先進医療合同会議からの指摘事項 1

先進医療技術名：胃上皮性病変に対するプローブ型共焦点レーザー顕微内視鏡の  
診断能に関する多施設前向き研究

平成31年1月16日

## 先進医療合同会議からの指摘事項 2

(図 1)

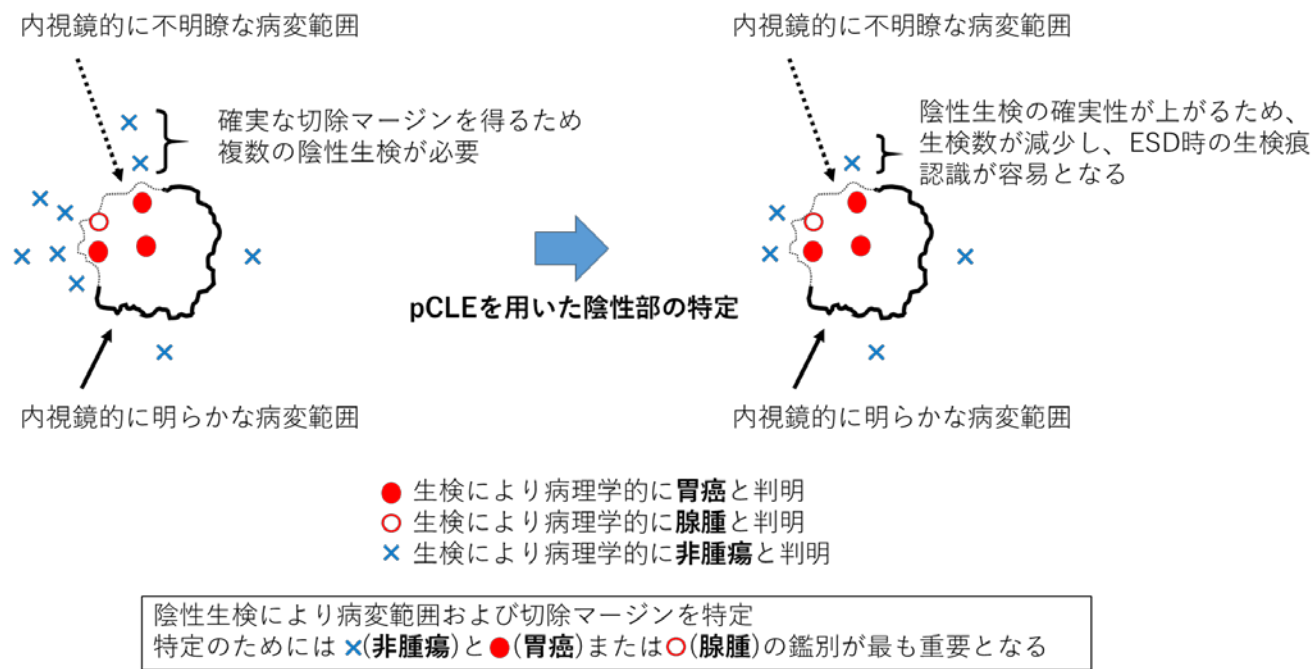
当該技術は、胆管や大腸ポリープ、バレット食道など、生検が比較的困難な領域で、生検の代替手段としての活用が検討されていると承知しています。申請者のご説明では、胃がん領域では正常粘膜を正常とリアルタイムに判断する能力に、主に期待しているようですが、胃粘膜の生検箇所をなるべく減らしたい状況というのが、出血傾向のある対象者を除いて、実臨床であまり想定されません。また通常の白色光非拡大内視鏡検査で疑わしい病変があった場合に、迅速に実施出来る通常の生検に代えて、ある程度時間を要するフルオレセインの静脈内投与をして本法を適応するといった使い方が一般化するとも考えにくく、そのような形での実用化の実現性にやや疑問があります。むしろ、pCLEの性能根拠になっている Bok らの論文のように、内視鏡的粘膜切除術を行う際に、その切除範囲を決定するといった使用法の方が、実用化もより想定され得るように思われます。

本来の臨床上的での使用目的を踏まえて、今回申請された臨床試験の目的や位置づけを明確にしてください。

これまではこの切除範囲決定のために、生検を用いていました。生検病理にて腫瘍（後述のとおり、胃癌及び腺腫）と診断された部分は腫瘍の範疇であり、生検病理にて非腫瘍と診断された部分は腫瘍の外であることが明らかになります（図 1）。

図 1 では●を胃癌、○を腺腫、×を非腫瘍としております。この場合範囲診断のためには、「非腫瘍」であるか、「胃癌または腺腫」であるかの鑑別が重要であり、ESD を行う場合には腺腫部分も含めて切除するため胃癌と腺腫の鑑別は不要です。

よって、該当技術の切除範囲を確実にするという臨床応用上の目的のためのカットオフは「非腫瘍」vs「胃癌または腺腫」、とし、特異度が最も重要と考え本試験のようなデザインとしておりました。

(図 1 適格基準 1) のシエーマ)

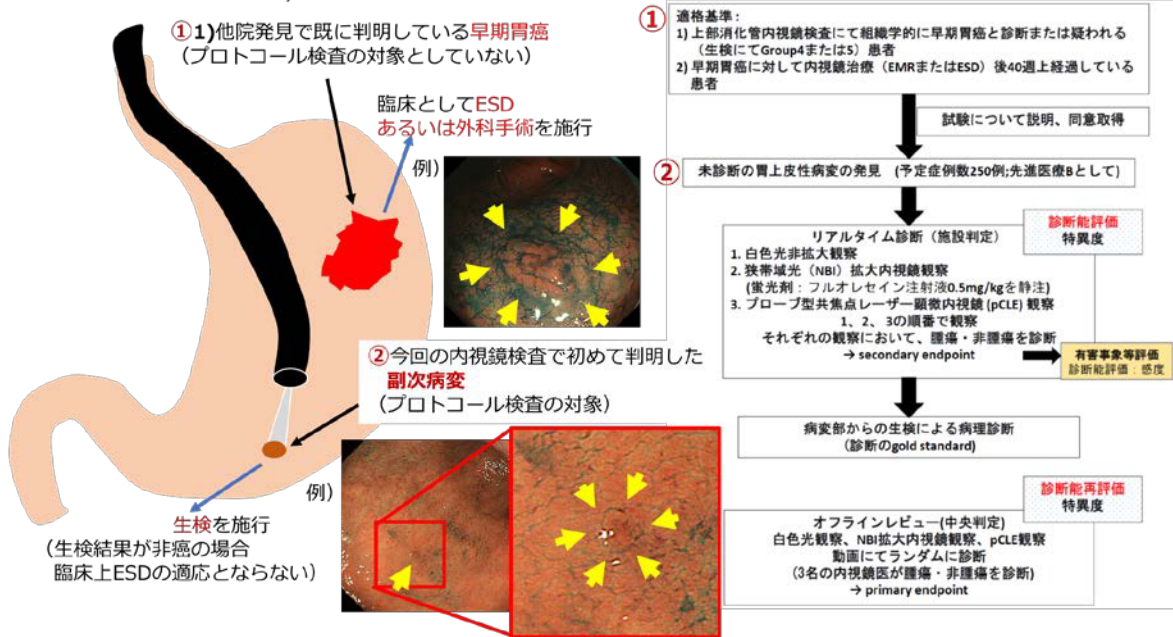
ESD をする病変には必ずがんが含まれているのは当然だと思いますが、ESD は当然病変と診断をしている部位から離れた場所を切除線とするのでしょうから、pCLE で病変がないと思われた場所あるいは切除マージンを調べれば（病変があるにもかかわらず、病変が見つからなかったという本来の意味の）1-感度が検出できるのではないかというのが、デザインの再検討を提案した理由です。

指摘事項 1 へのご回答で、使用すべき場面が ESD での切除範囲の決定と認めておられるので、やはり切除範囲の決定において本介入法の評価をすべきで、その際には説明通り、当然、感度と特異度の両方を含めた切除範囲の決定が必要となることから、ESD 適応となる患者対象に、適切な切除範囲の決定及び手技が可能かどうかを評価するのにも一案ではないかと思います。

本試験の対象は、図 1（他院で判明した早期胃癌の紹介患者）と図 2（早期胃癌 ESD 後のサーベイランスを受ける患者）に示した 2 パターンあり、一次登録後に内視鏡検査が行われ、内視鏡検査中に未診断の胃上皮性病変（各図の②の病変）が発見された患者を二次登録することとしています。

②に対しては、プロトコル検査日に ESD を実施することなく、生検で癌陰性であることを確認し、数か月後に再度内視鏡検査を行い非癌であることを確認するのが日常診療であり、この病変に対して ESD を実施することはリスク・ベネフィットの観点からも妥当ではありません。

ESD での評価が必要というご指摘と受止めておりますが、ESD を行う必要のない病変に対して ESD を実施することは本邦だけでなく欧米の診療ガイドラインに照らしても不適切な医療行為であり倫理的に許容出来ないと考えております。

(図3 “早期胃癌に対する” 内視鏡像、ESD 標本マクロ像および病理パノラマ像)

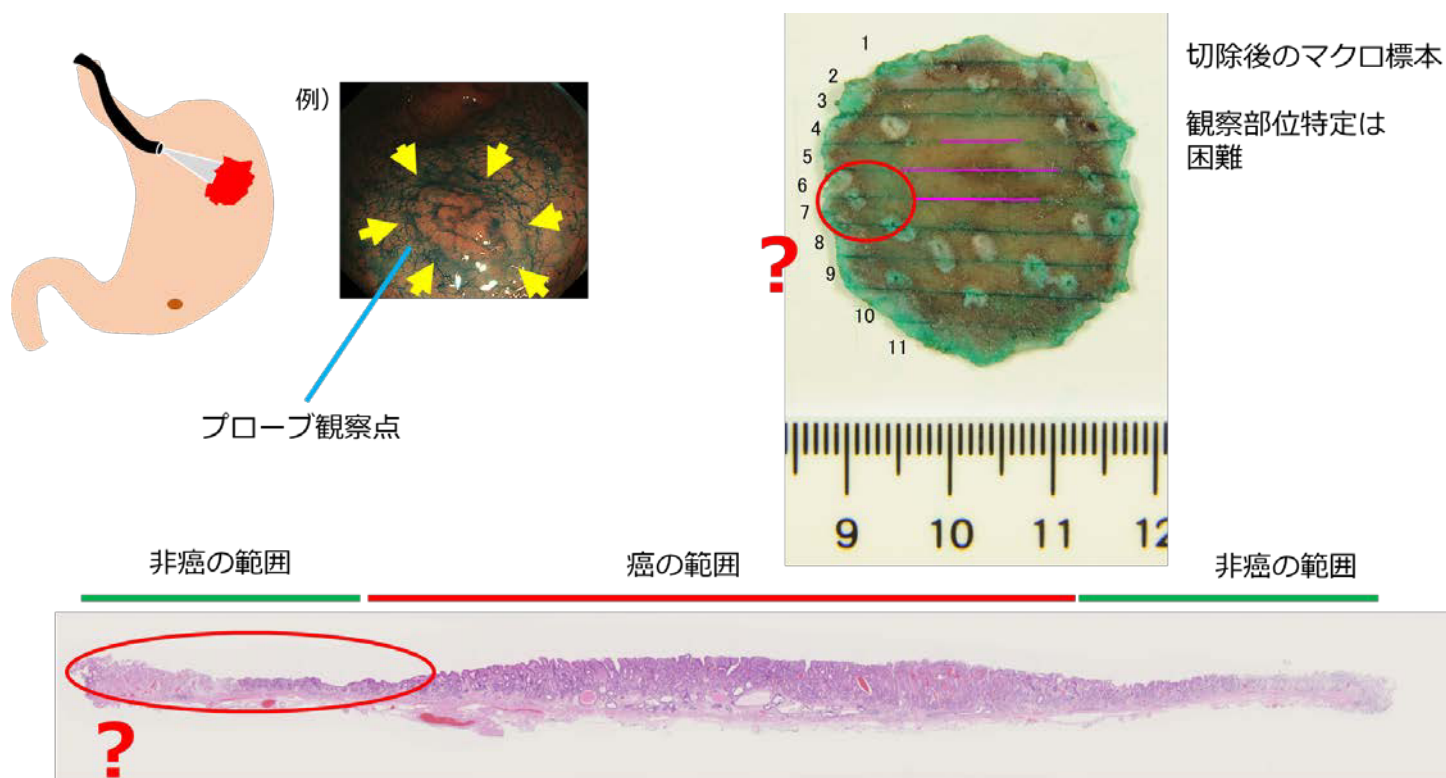
■ 「ESD は当然病変と診断をしている部位から離れた場所を切除線とするのでしょ  
うから、pCLE で病変がないと思われた場所あるいは切除マージンを調べれば（病変が  
あるにもかかわらず、病変が見つからなかったという本来の意味の）1-感度が検出  
できるのではないかというのが、デザインの再検討を提案した理由です。」

一つ目の問題点ですが、ESD 標本を病理評価した場合、どの部位を pCLE にて検査した  
かは特定できないと考えられることです。仮定の例として図 3 を用いて説明します。  
左の内視鏡写真の黄色矢印で囲まれる部分を ESD し、標本固定したものが右の写真で  
す。ESD 後病理標本固定の際には、術前マーキングの数・位置により口側・肛門側の方

向は同定しておりますが、病理標本上でそれ以上正確な部位の同定を行うことは困難です。つまり、内視鏡写真で示した「プローブ観察点」が、右の病理標本上では赤丸で囲まれた部分であるくらいの同定は何とか可能であっても、ピンポイントで「プローブ観察点」を同定することはほぼ不可能です。

すなわち、理論上は上述の表のように pCLE を行った部位と ESD 後の病理診断結果との対応から「感度」「1-感度」を算出できますが、実際には pCLE を行った部位あるいは生検を行った部位を ESD 標本上で特定することが出来ないため、診断能の算出が不可能となります。

(図 4 プローブ接触点における生検部位認識のシエーマ)

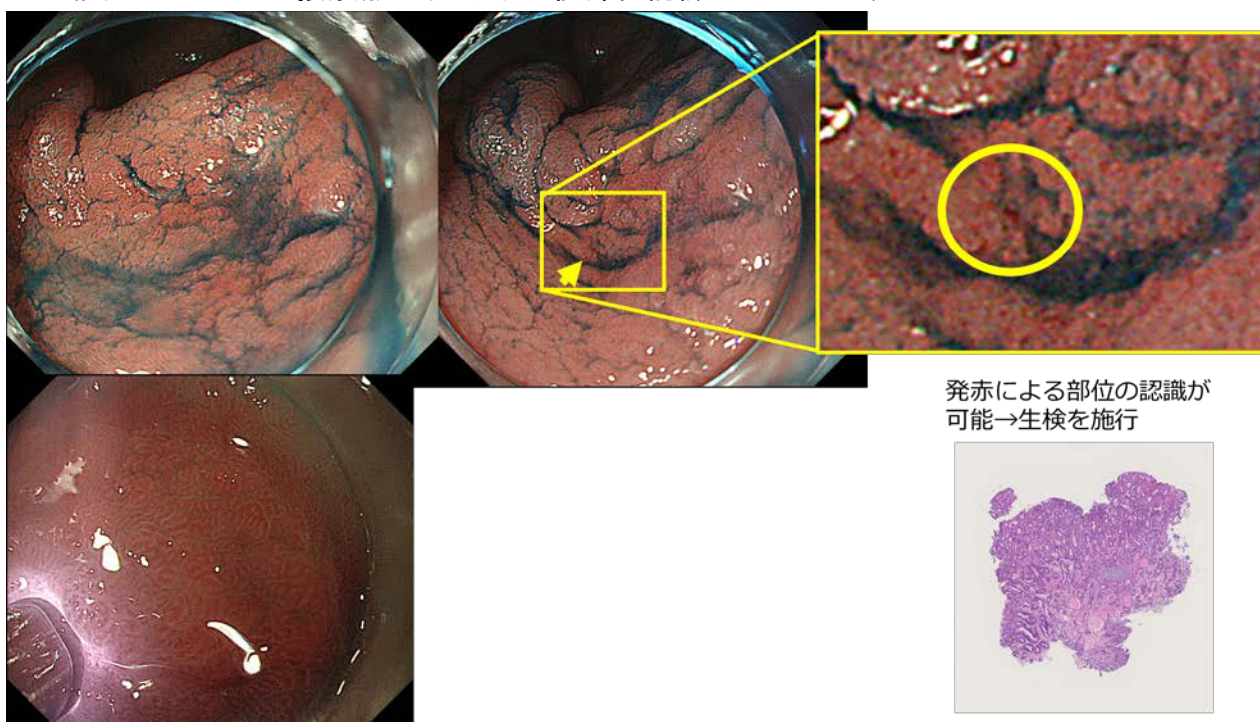
■ 「申請者が提出してきているデザインでは生検を指標としているのですが、生検された部位が白色非拡大内視鏡検査、NBI 検査、さらに pCLE によって拡大観察している部位と一致しているのかわかりませんし (観察部位を確実に生検している保証はしにくいのではないかと思います)、」

このご指摘については厳密にはまさにその通りですが、pCLE は接触型のプローブですので、pCLE 観察を行った部位に軽度の発赤などの変化が認められます。その変化を認識して生検を行う、といった工夫にて観察部位と生検部位の乖離を最低限にすることを考えております (図 4)。

前述のように ESD 標本上で pCLE 部位、生検部位を特定することはほぼ不可能であり、むしろ生検部位と pCLE 部位等との間の対応の方がより特定しやすい状況です。
